**Verslag huishoudelijke elektrische installatie op laagspanning en zeer lage spanning****Algemeen:**

Referentie: 008-20260819-05	Datum controle: 19/08/2026
Keurder: 008

Eigenaar: Onbekend	EAN-code: 541448820059830830
Adres installatie: Sint-Maartenstraat 43 bus 403, 3000 - Leuven	Nummer teller(s): 1SAG1105430782
	Distributienetbeheerder installatie: Fluvius
Datum uitvoering installatie:	☒ Vóór 01/10/1981 ☐ Tussen 01/10/1981 en 01/06/2020 ☐ Vanaf 01/06/2020
Type:	☒ Wooneenheid ☐ Niet-huishoudelijk ☐ PV ☐ Batterij ☐ Laadpaal

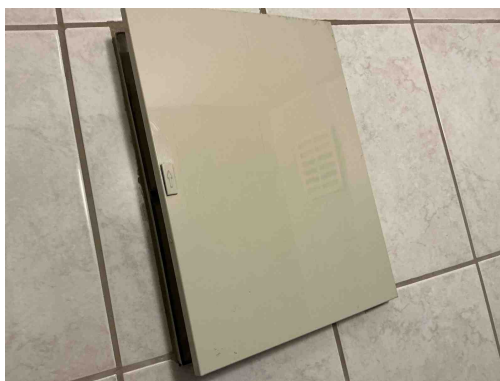
B04 - De aanduiding van de kringen, klemmen en/of schakelapparatuur ontbreekt, is onjuist of is onvolledig (Boek 1: 3.1.3.1/5.1.6.1).

Opmerking: Oa bord 1

B26 - Het elektrisch bord kon niet gedemonteerd worden (Boek 1: 5.3.5.1).

Opmerking: Oa bord 1 automaten zeer strak vast

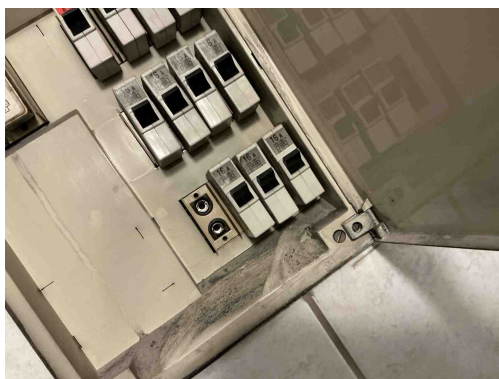
D08 - De nodige markeringen op de beveiligingstoestellen ontbreken of zijn onleesbaar (Boek 1: 5.3.5.5).

Opmerking: Oa bord 1

B17 - De voedingsspanning is niet op elk bord vermeld (Boek 1: 3.1.3.3).
Opmerking: Oa bord 1

B17 - De voedingsspanning is niet op elk bord vermeld (Boek 1: 3.1.3.3).
Opmerking: Oa bord 1

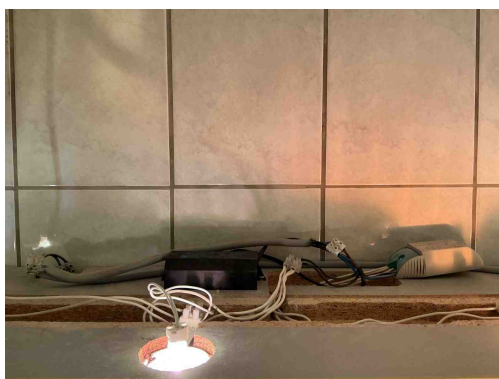
B30 - De houder van de beveiliging in een huishoudelijke ruimte is niet voorzien van aangepaste kalibreerelementen (Boek1: 5.3.5.5).

Opmerking: Oa bord 1

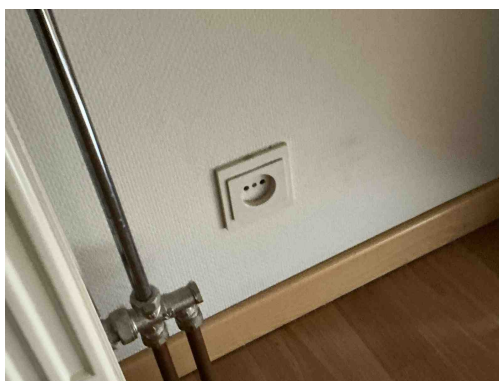
T11 - De contactdozen waarvan de toegekende stroomsterkte maximaal 16A en de toegekende spanning maximaal 250V bedraagt en niet bedoeld zijn voor de voeding van een of meerdere verbruikstoestellen voor een specifiek doel en niet geplaatst zijn in of op schakel- en verdeelborden, beschikken niet of IPXX-D (incl. gemeenschappelijke delen residentieel geheel) (Boek 1: 4.2.2.3/5.3.5.2).

Opmerking: Oa living, slaapkamer 1, slaapkamer 2,...

A20 - Er bevindt zich een contactdoos zonder beschermingsgeleider in de elektrische installatie. Deze is niet geplaatst achter een differentieelstroombeschermingsinrichting met grote (max. 30mA) of zeer grote (max. 10mA) gevoeligheid.

Opmerking: Oa living, slaapkamer 1, slaapkamer 2,....

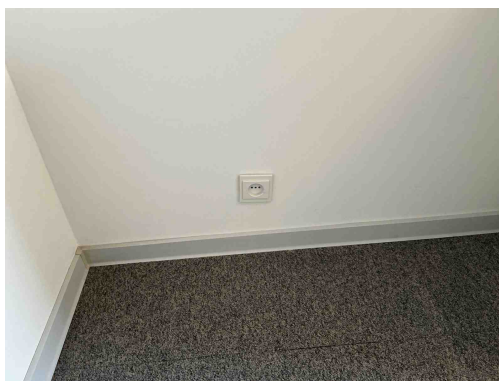
T11 - De contactdozen waarvan de toegekende stroomsterkte maximaal 16A en de toegekende spanning maximaal 250V bedraagt en niet bedoeld zijn voor de voeding van een of meerdere verbruikstoestellen voor een specifiek doel en niet geplaatst zijn in of op schakel- en verdeelborden, beschikken niet of IPXX-D (incl. gemeenschappelijke delen residentieel geheel) (Boek 1: 4.2.2.3/5.3.5.2).

Opmerking: Oa living, slaapkamer 1, slaapkamer 2,...

A20 - Er bevindt zich een contactdoos zonder beschermingsgeleider in de elektrische installatie. Deze is niet geplaatst achter een differentieelstroombeschermingsinrichting met grote (max. 30mA) of zeer grote (max. 10mA) gevoeligheid.

Opmerking: Oa living, slaapkamer 1, slaapkamer 2,....

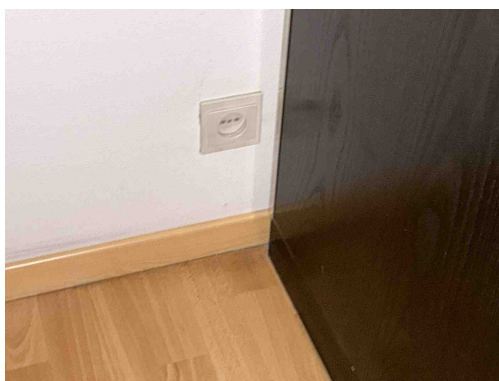
T11 - De contactdozen waarvan de toegekende stroomsterkte maximaal 16A en de toegekende spanning maximaal 250V bedraagt en niet bedoeld zijn voor de voeding van een of meerdere verbruikstoestellen voor een specifiek doel en niet geplaatst zijn in of op schakel- en verdeelborden, beschikken niet of IPXX-D (incl. gemeenschappelijke delen residentieel geheel) (Boek 1: 4.2.2.3/5.3.5.2).

Opmerking: Oa living, slaapkamer 1, slaapkamer 2,...

A20 - Er bevindt zich een contactdoos zonder beschermingsgeleider in de elektrische installatie. Deze is niet geplaatst achter een differentieelstroombeschermingsinrichting met grote (max. 30mA) of zeer grote (max. 10mA) gevoeligheid.

Opmerking: Oa living, slaapkamer 1, slaapkamer 2,....

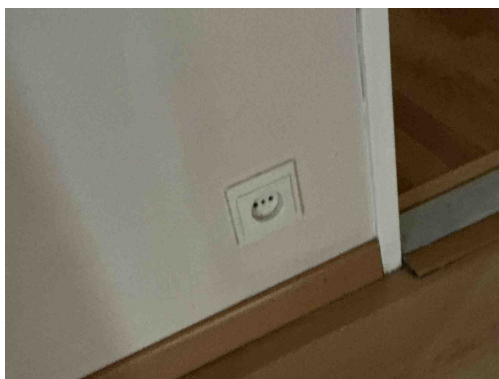
T11 - De contactdozen waarvan de toegekende stroomsterkte maximaal 16A en de toegekende spanning maximaal 250V bedraagt en niet bedoeld zijn voor de voeding van een of meerdere verbruikstoestellen voor een specifiek doel en niet geplaatst zijn in of op schakel- en verdeelborden, beschikken niet of IPXX-D (incl. gemeenschappelijke delen residentieel geheel) (Boek 1: 4.2.2.3/5.3.5.2).

Opmerking: Oa living, slaapkamer 1, slaapkamer 2,...

A20 - Er bevindt zich een contactdoos zonder beschermingsgeleider in de elektrische installatie. Deze is niet geplaatst achter een differentieelstroombeschermingsinrichting met grote (max. 30mA) of zeer grote (max. 10mA) gevoeligheid.

Opmerking: Oa living, slaapkamer 1, slaapkamer 2,....

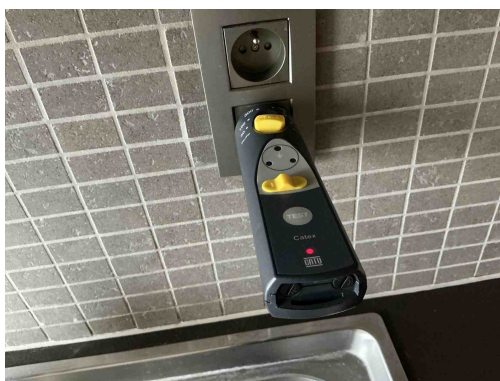
A20 - Er bevindt zich een contactdoos zonder beschermingsgeleider in de elektrische installatie. Deze is niet geplaatst achter een differentieelstroombeschermingsinrichting met grote (max. 30mA) of zeer grote (max. 10mA) gevoeligheid.

Opmerking: Oa living, slaapkamer 1, slaapkamer 2,....

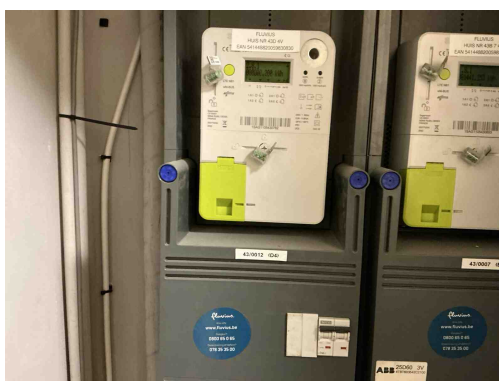
A16 - Er is geen continuïteit van de beschermingsgeleider van de contactdoos (Boek 1: 5.4.3.4).
Opmerking: Oa keuken,

A16 - Er is geen continuïteit van de beschermingsgeleider van de contactdoos (Boek 1: 5.4.3.4).
Opmerking: Oa keuken,
